Réunion commune d'experts sur le Règlement annexé
à l'Accord européen relatif au transport international
des marchandises dangereuses par voies de navigation
intérieures (ADN) (Comité de sécurité de l'ADN)

Rapport de la dixième session du groupe de travail informel sur la protection contre les explosions à bord des bateaux-citernes

Propositions pour appliquer le nouveau concept de zone dans l'ADN

Pas de locaux de service dans le cofferdam

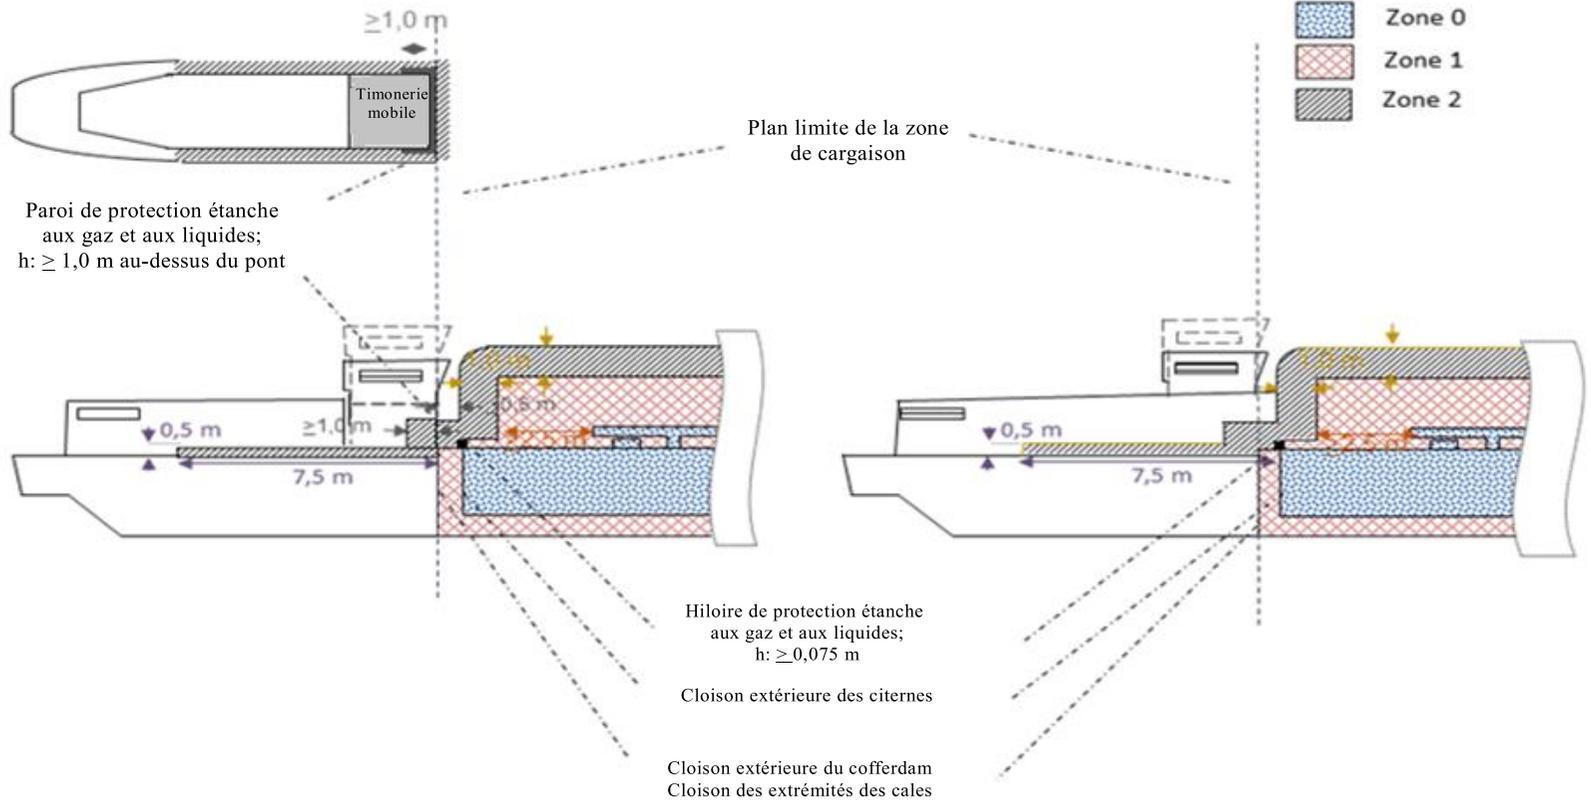
Jusqu'à une distance d'au moins 1,6 m du plan limite de la zone de cargaison, la hauteur au-dessus du pont est de 2,5 m, mais 1,5 m au-dessus de la plus haute conduite dans laquelle se trouvent des cargaisons ou des vapeurs de cargaison. Puis (vers l'avant et vers l'arrière), jusqu'à la cloison la plus extérieure de la citerne à cargaison, la hauteur est de 0,25 m au-dessus du pont. Si une chambre des pompes est installée à l'intérieur du cofferdam, la hauteur (à l'avant et à l'arrière) est de 1,0 m au-dessus du pont (voir le schéma).

- Une zone sur le pont de 1,0 m de hauteur et de longueur après la zone 1.
- Sur le pont avant et sur le pont arrière, une zone faisant toute la largeur du bateau jusqu'au plan limite de la zone de cargaison, avec une longueur totale de 7,5 m. Entre la partie latérale du bateau et la paroi de protection, cette zone équivaut à la longueur et à la hauteur du côté latéral de la paroi de protection. Ailleurs, la hauteur est de 0,5 m.

Présence de locaux de service dans le cofferdam

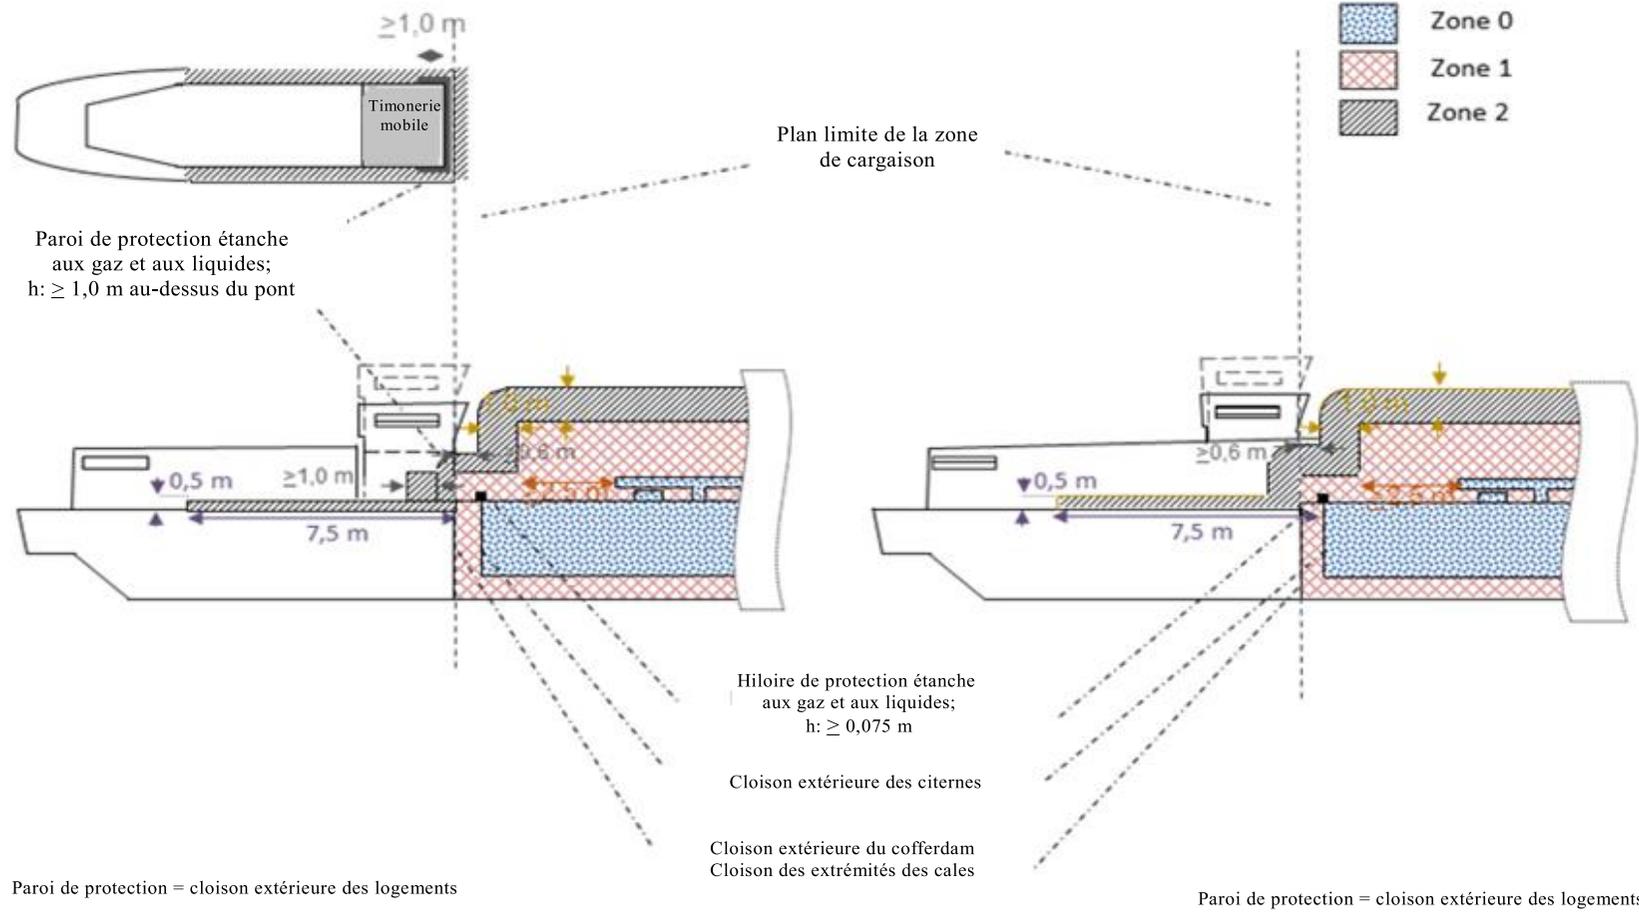
Si des locaux de service se trouvent dans le cofferdam ou si le bateau est construit avec des cloisons d'extrémité des espaces de cale, la hauteur (vers l'avant et vers l'arrière) jusqu'au plan limite de la zone de cargaison est de 1,0 m.
